Název a evidenční číslo Stavby: II/101 Třebotov - Rudná, rekonstrukce I.Etapa - stavební práce Název stavebního objektu/provozního souboru (SO/PS): Rekonstrukce komunikace - NEUZNATELNÉ NÁKLADY	Číslo SO/PS / / číslo Změny SO/PS: 103.1.2a-N/01	Číslo ZBV: 1
Státní ústřední úřad silniční správy a údržba silnic Středočeského kraje, příspěvková organizace Sokolovská 81/11, 150 21 Praha 5 - Smíchov IČ: 000660001 DIČ: CZ000660001		
Společnost „ČNES - SWIETELSKY“ Milady Horákové 2764, 272 01 Kladno IČ: 477 81 734		
správce společnosti ČNES dopravní stavby, a.s. Milady Horákové 2764, 272 01 Kladno IČ: 477 81 734		společník SWIETELSKY stavební a.s. Odštěpný závod Dopravní stavby STŘED Sokolovská 192/79, 180 00 Praha 8 - Karlín IČ: 480 35 599

Změnový list

Název a evidenční číslo Stavby: II/101 Třebotov - Rudná, rekonstrukce I.Etapa - stavební práce		Číslo SO/PS / / číslo Změny SO/PS: 103.1.2a-N/01	Číslo ZBV: 1	
Název stavebního objektu/provozního souboru (SO/PS): Rekonstrukce komunikace - NEUZATELNÉ NÁKLADY				
Strany smlouvy o dílo č. S - 2079/00066001/2019 na realizaci uvedené stavby uzavřené dne 7.8.2019 (dále jen Smlouva): Objednatel: KSÚS Středočeského kraje příspěvková organizace se s

VZOROVÝ PŘÍČNÝ ŘEZ
M 1 : 50

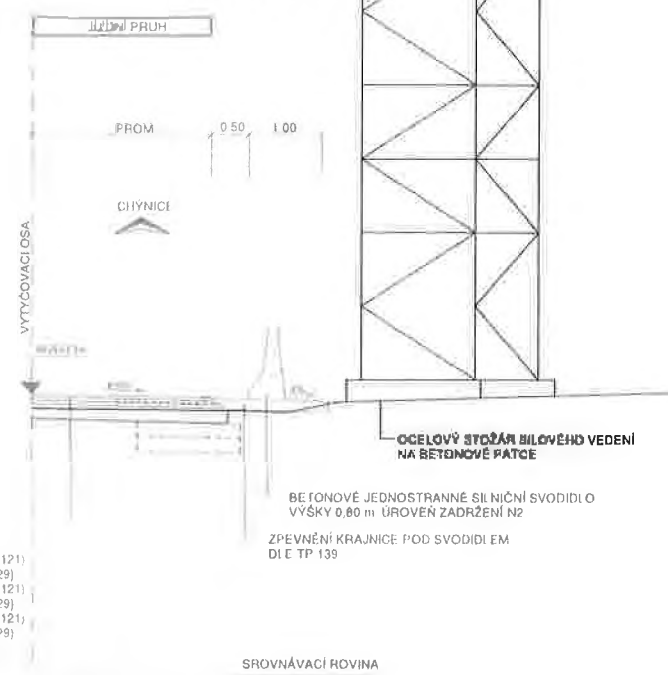
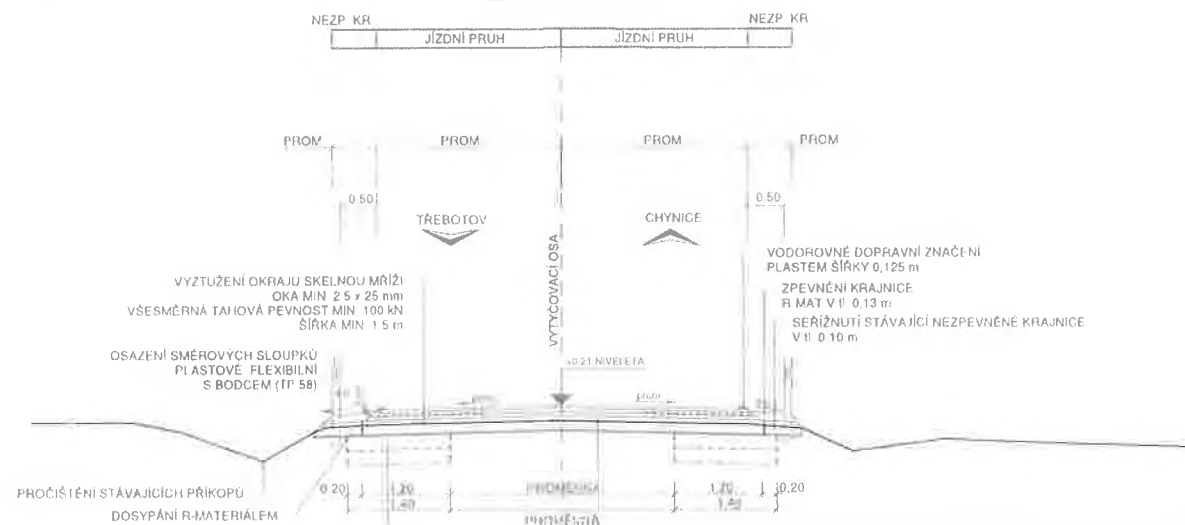
KONSTRUKCE KOMUNIKACE - DLE DIAGNOSTIKY VARIANTA B - EXTRAVILÁN:

ACO 11	PMB 45/80 65	40 mm	ASFALTOVÝ BETON PRO OBRUSNÉ VRSTVY	(ČSN EN 13 108-1, ČSN 73 6121)
PS CP		min 0,4 kg/m ²	SPOJOVACÍ POSTŘÍK MODIFIKOVANOU ASFALTOVOU EMULZÍ	(ČSN EN 13 808, ČSN 73 6129)
ACL 16	PMB 25/55 60	50 mm	ASFALTOVÝ BETON PRO LOŽNÉ VRSTVY	(ČSN EN 13 108-1, ČSN 73 6121)
PS CP		min 0,5 kg/m ²	SPOJOVACÍ POSTŘÍK MODIFIKOVANOU ASFALTOVOU EMULZÍ	(ČSN EN 13 808, ČSN 73 6129)
ACP 16	50/70	50 mm	ASFALTOVÝ BETON PRO PODKLADNÍ VRSTVY	(ČSN EN 13 108-1, ČSN 73 6121)
PI-C		min 0,6 kg/m ²	INFILTRAČNÍ POSTŘÍK ASFALTOVOU EMULZÍ	(ČSN EN 13 108-1, ČSN 73 6121)
RS CA		200 mm	RECYKLOVANÝ ASFAK ZA STUŽENÁ	(ČSN EN 13 808, ČSN 73 6129)
		340 mm	CELKĚM	(TP 208)

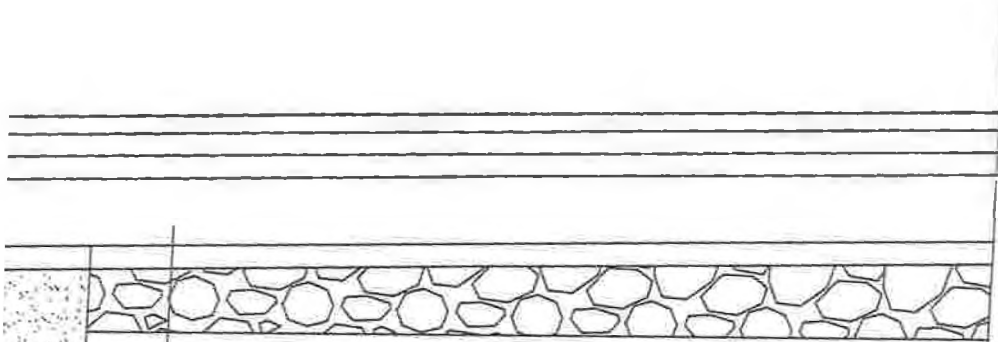
Sanace krajů komunikace v celé délce
stavby vyjma křižovatek, hloubka 400 mm,
(200 mm 0/125 a 200 mm 0/67)

Zachovat stávající historicky ulehlý materiál ve středu komunikace a využít ho jako podkladní vrstvu pod recyklovanou vrstvou, pro provedení recyklace za studena v místě doplnit niveletu a provést zvýšení o cca 150 mm.
